改善箇所説明図

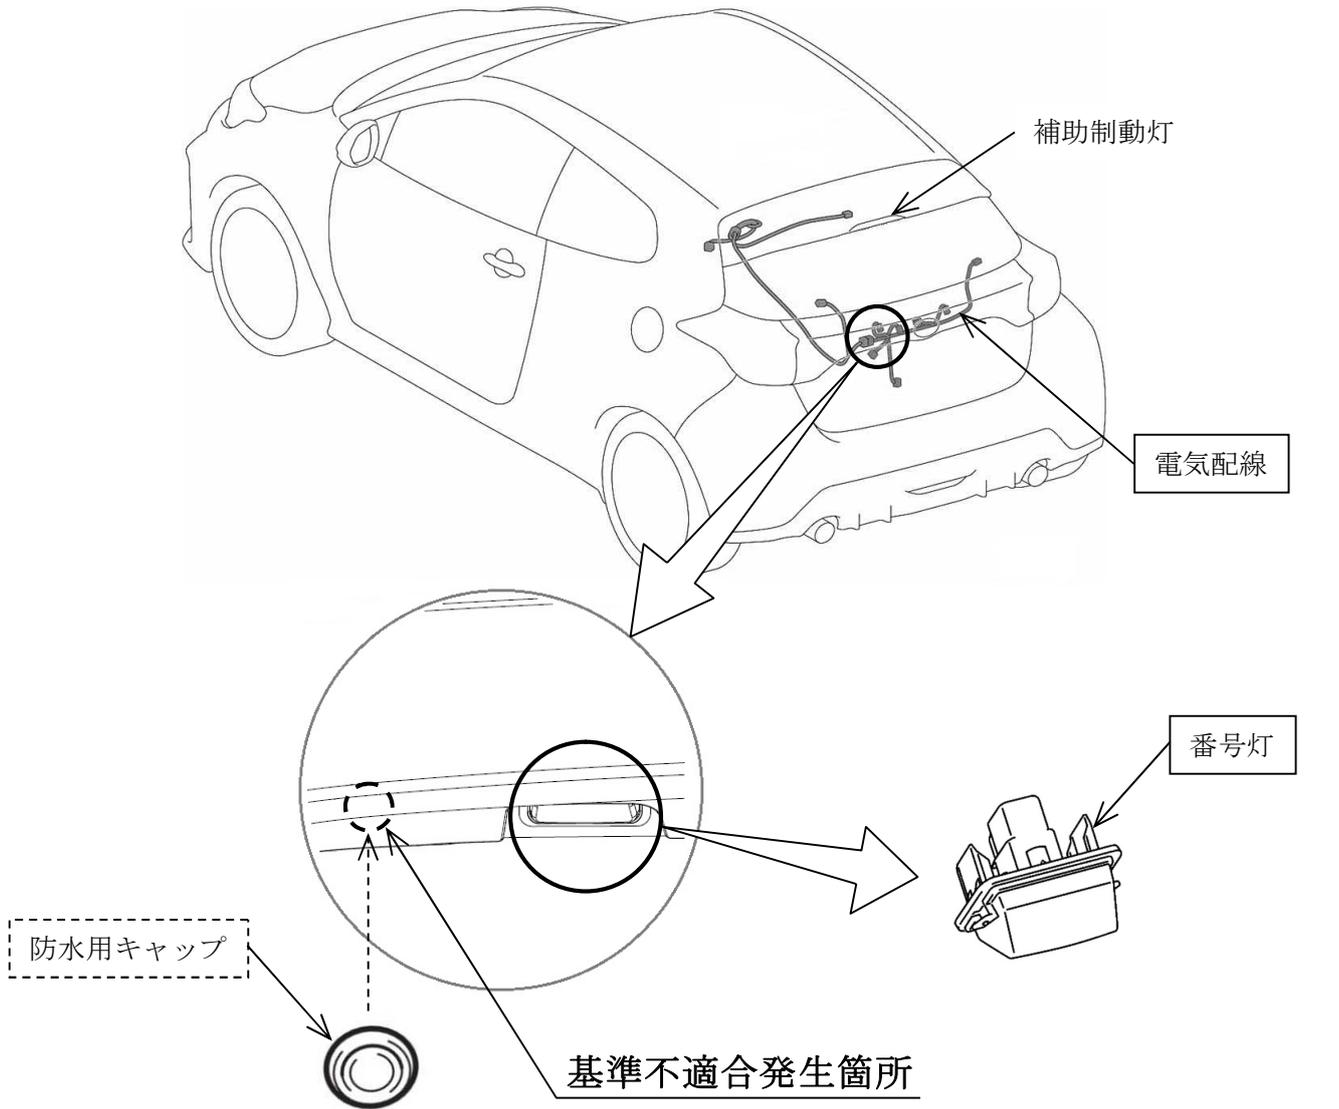
バックドアの防水用キャップにおいて、作業指示が不適切なため、当該キャップが組付けられておらず、高圧洗車等により電気配線が被水することがある。そのため、そのまま使用を続けると、コネクタ端子に錆が発生して導通不良となり、番号灯、補助制動灯およびドアロック等が機能しなくなるおそれがある。

全車両、防水用キャップを追加するとともに、番号灯および電気配線を新品に交換する。

識別：改善済車両には車台番号打刻位置の右側に黄色ペイントを塗布する。
